单县中心医院
单县中心医院北院区改建项目
竣工环境保护验收报告书

单县中心医院
单县中心医院北院区改建项目
竣工环境保护验收意见

图 3-3 项目水平衡图

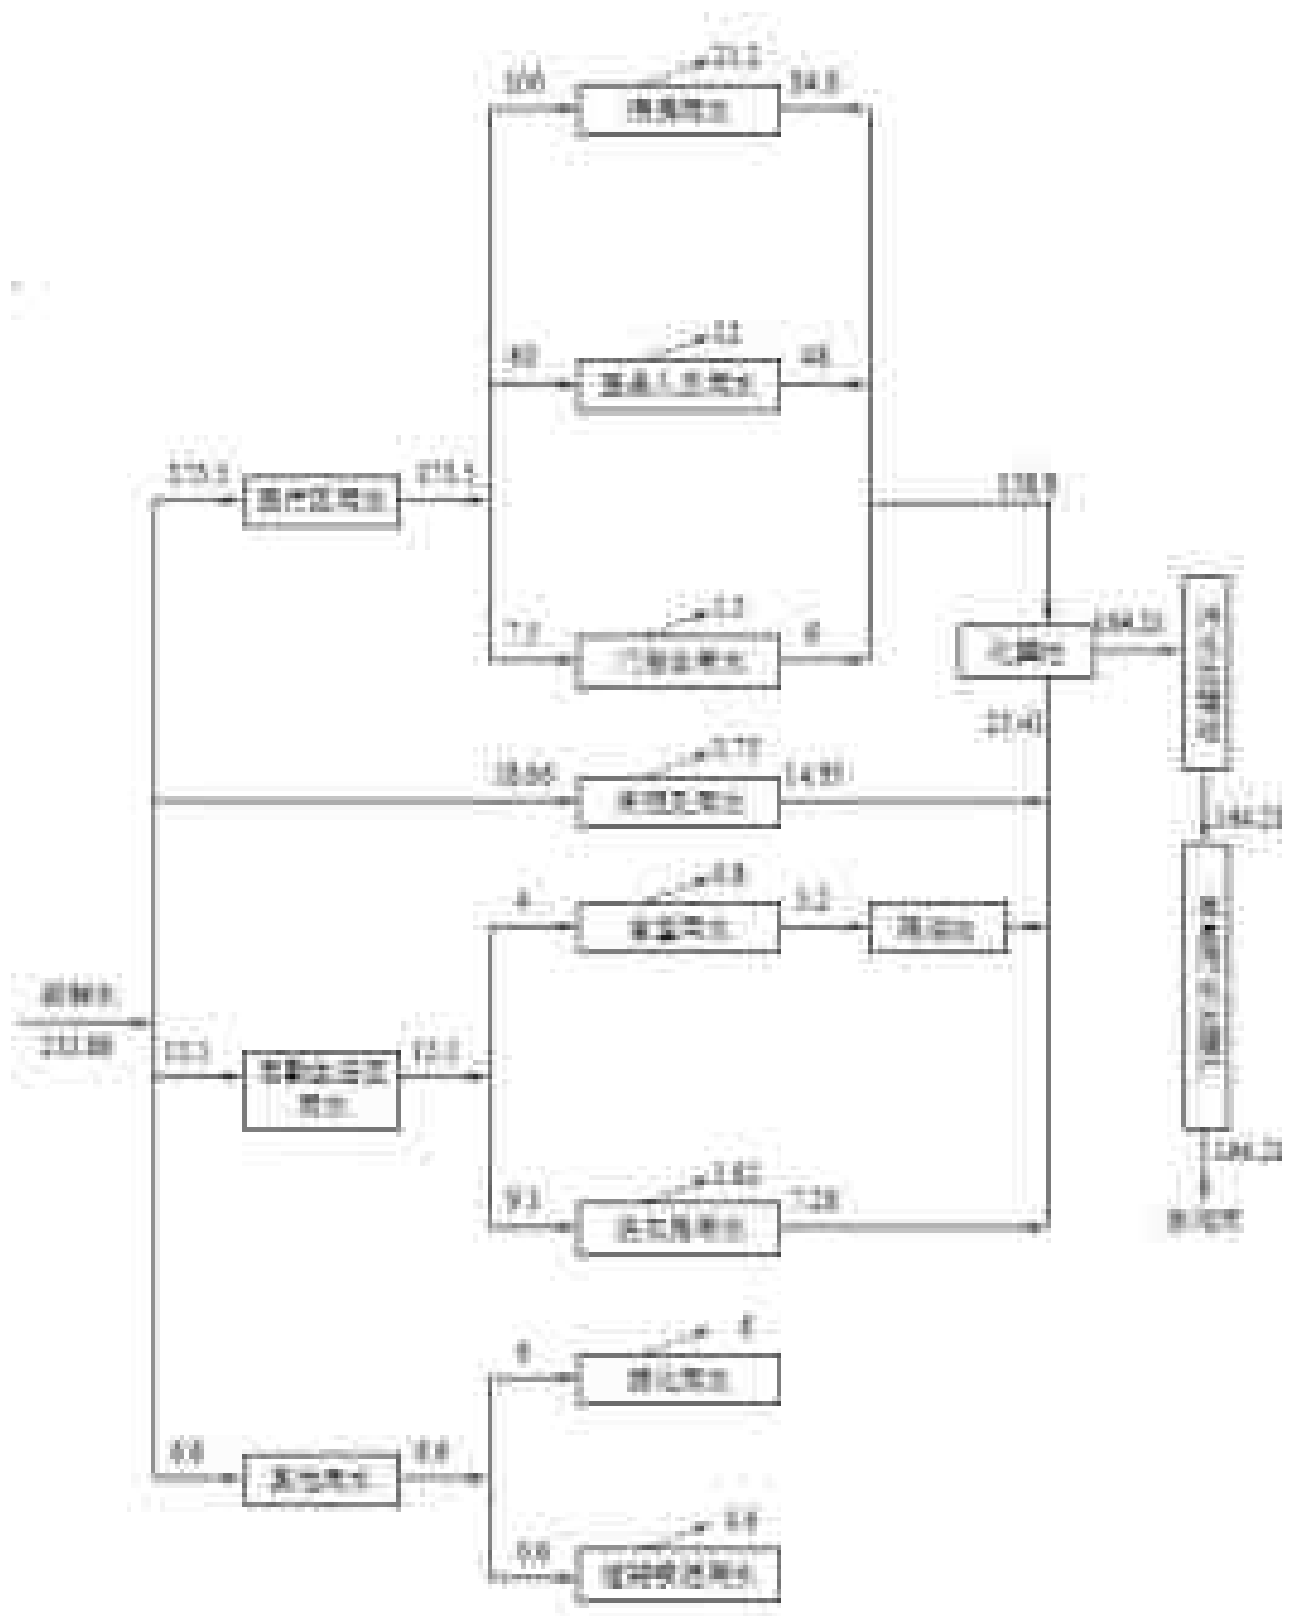
- 1、细化验收报告的编制，细化调查项目实际建设情况、调试运行等。进一步核查项目实际总投资及环保投资情况。给出实际水平衡图。
- 2、规范验收监测报告文本、完善建设项目工程竣工环境保护“三同时”验收登记表。

<p style="text-align: center;">危废暂存场所 危废暂存场所</p> <div style="display: flex; justify-content: space-around;">  </div> <p>已落实。医疗废物管理制度见附件 8。</p>
<p>4、规范污水处理污泥的处置程序，补充处置协议。</p>	<div style="text-align: center;">  </div> <p>已落实</p>
<p>5、细化验收报告的编制，细化调查项目实际建设情况、调试运行等。进一步核查项目实际总投资及环保投资情况。给出实际水平衡图。</p>	<p>已落实。项目实际水平衡图见 P10</p>
